Estratti dello “Studio di fattibilità” dal sito del Comune di Palermo

via LIBERTÀ

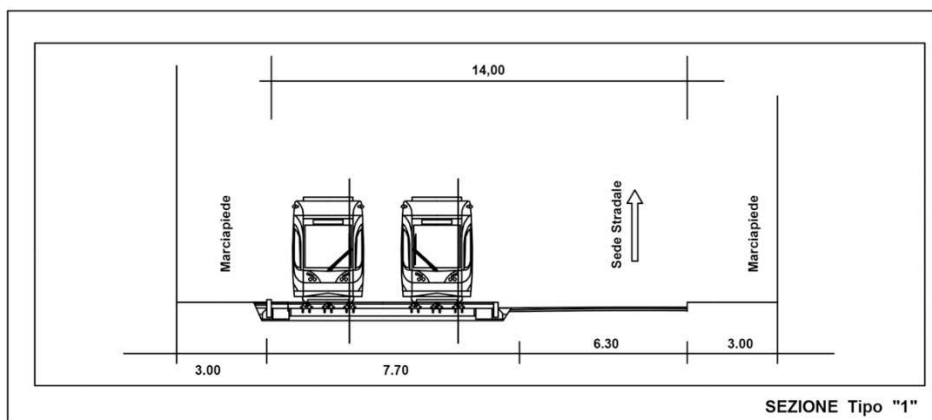
Via Libertà: notare le barriere e l’armamento di tipo ferroviario, che, a parte l’impatto devastante sull’ambiente fisico, impediscono per lunghi tratti l’attraversamento pedonale e lo scambio fra i due marciapiedi. La piattaforma e l’armamento del tram-treno impediscono inoltre l’uso sociale degli spazi, come ad es. la pedonalizzazione domenicale, le maratone, etc.

Via Roma: notare il poco spazio rimasto per le altre linee di bus e per il traffico cittadino (e la corsia di emergenza?)
